SEZIONE 7

con riporto del profilo del vecchio progetto

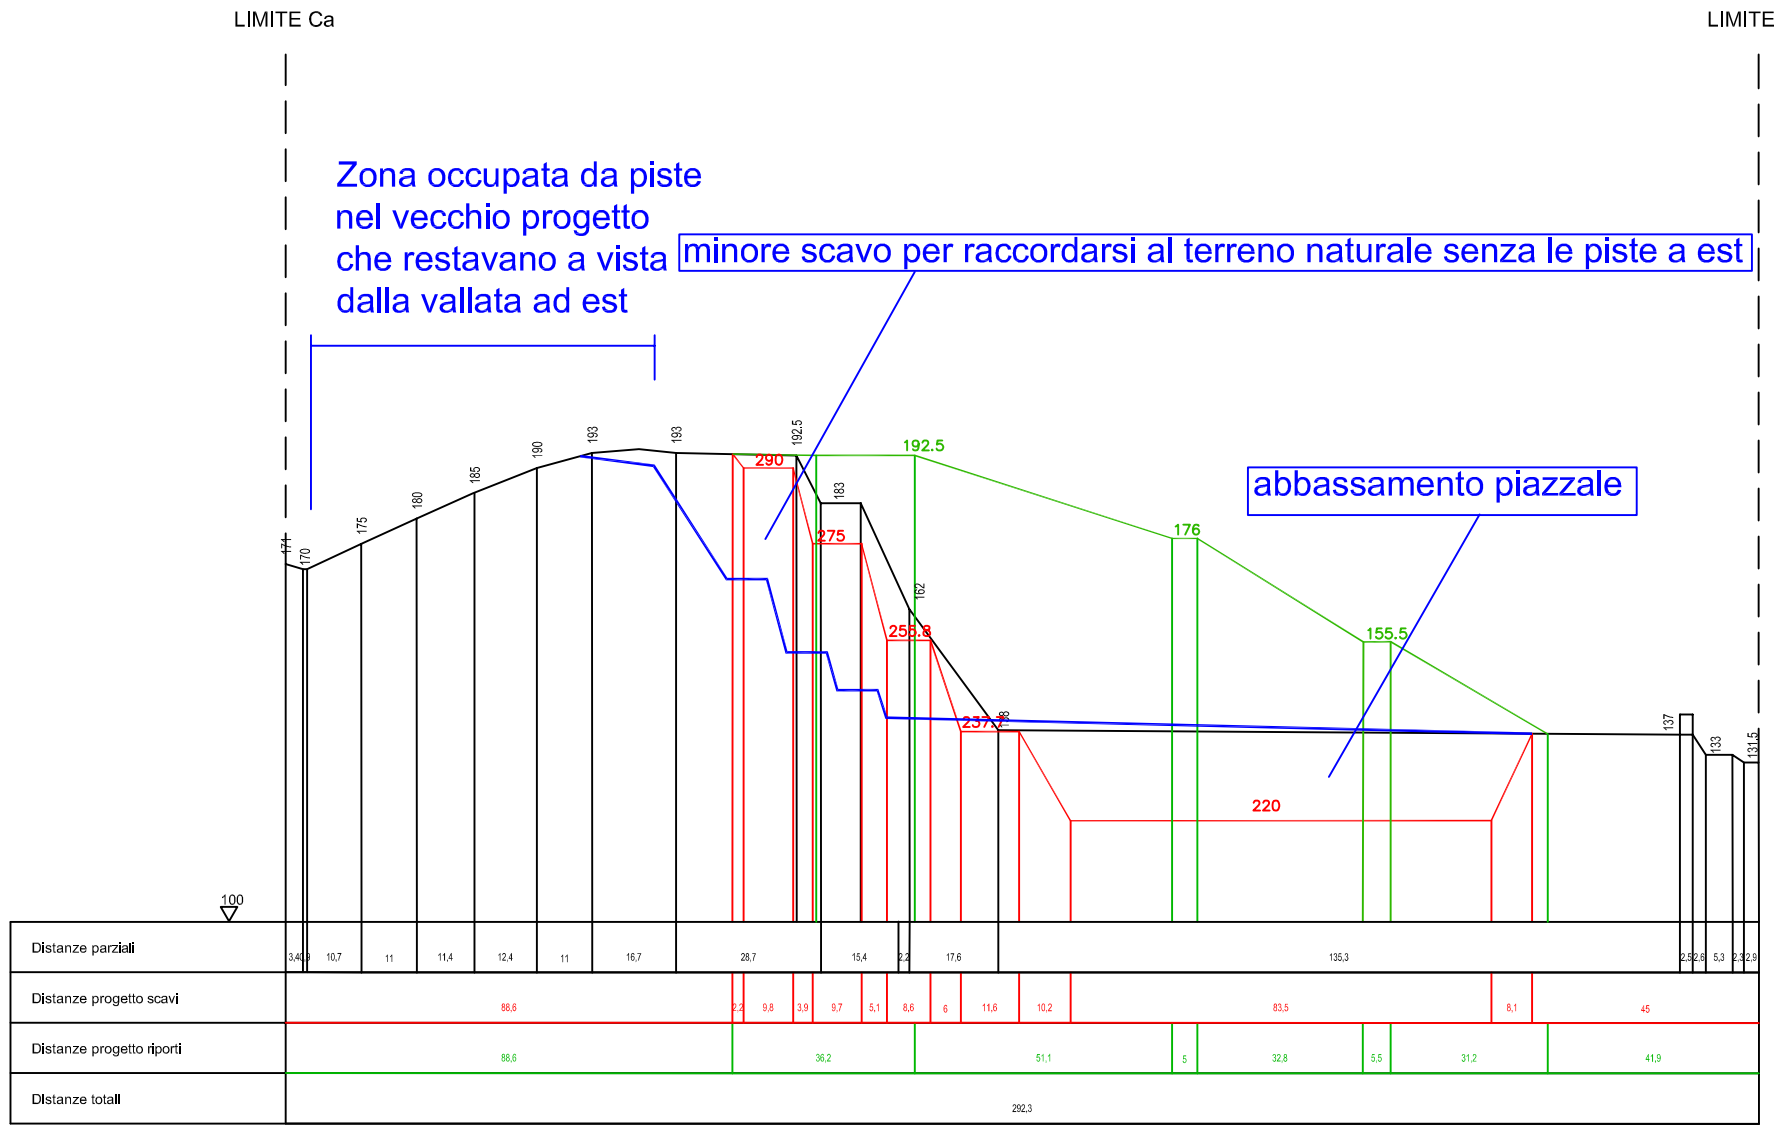
In corrispondenza della sezione 7 si evidenzia una forte riduzione dello scavo sulla parete per le necessità di raccordo con il versante naturale senza sfondare il crinale stesso e senza realizzare le piste a est.
